泊発電所3号炉審査資料	
資料番号	DB08-9 r.13.0
提出年月日	令和5年12月22日

設置許可基準規則等への適合状況について (設計基準対象施設等) 比較表

第8条 火災による損傷の防止

令和5年12月
北海道電力株式会社

第1.1.1.1図 核物質防護に関する緊急時の体制図

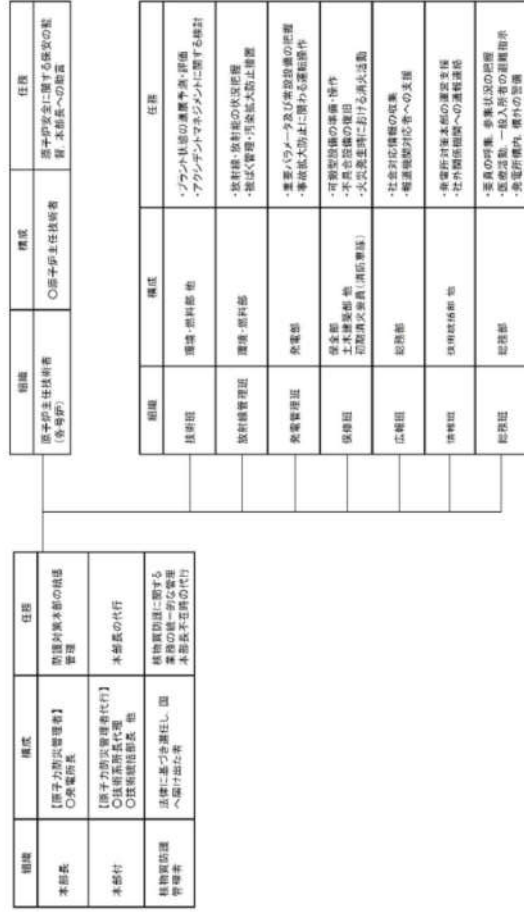
■体制の相違
 組織、構成に相違があるものの、緊急時に体制を構築し対応を行う点は同等である。

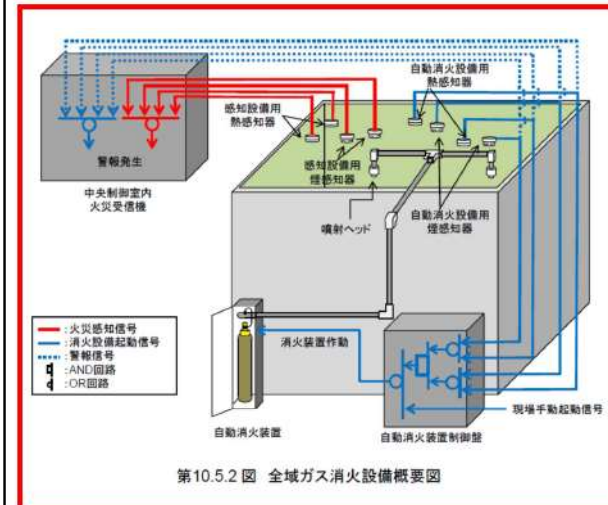
【大飯】
 ■設計の相違
 泊ではスプリンクラー設備は設置していない。

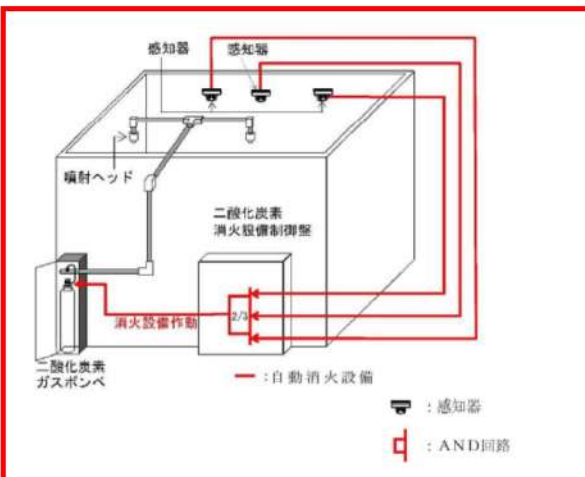
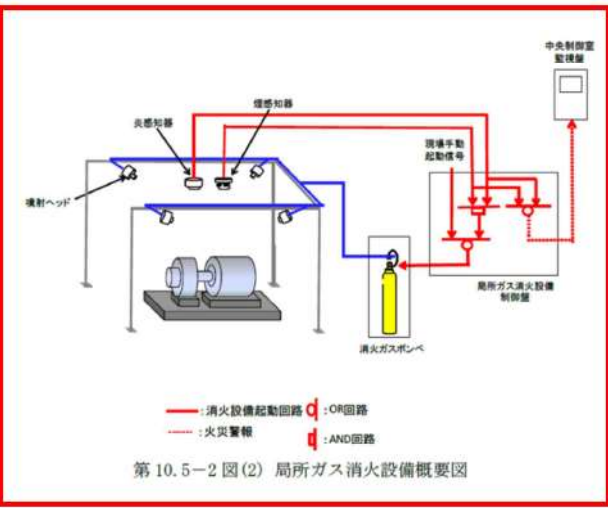
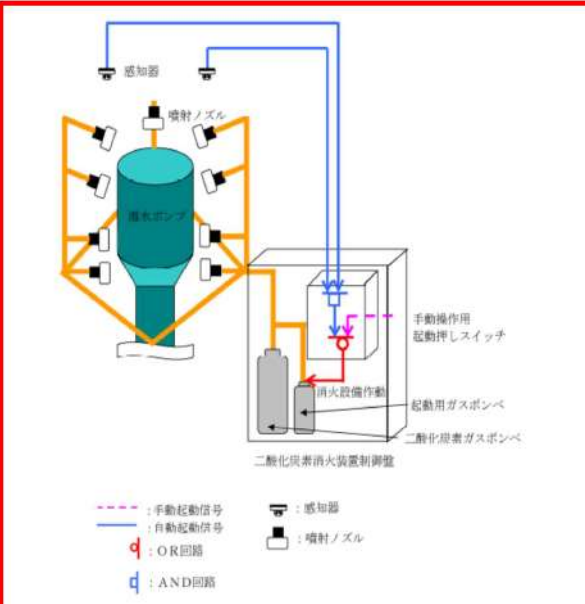
【女川・大飯】
 ■設計の相違
 消火設備の構成及びロジックの相違。ただし、誤作動防止の設計を取り込んでいることについては同様。
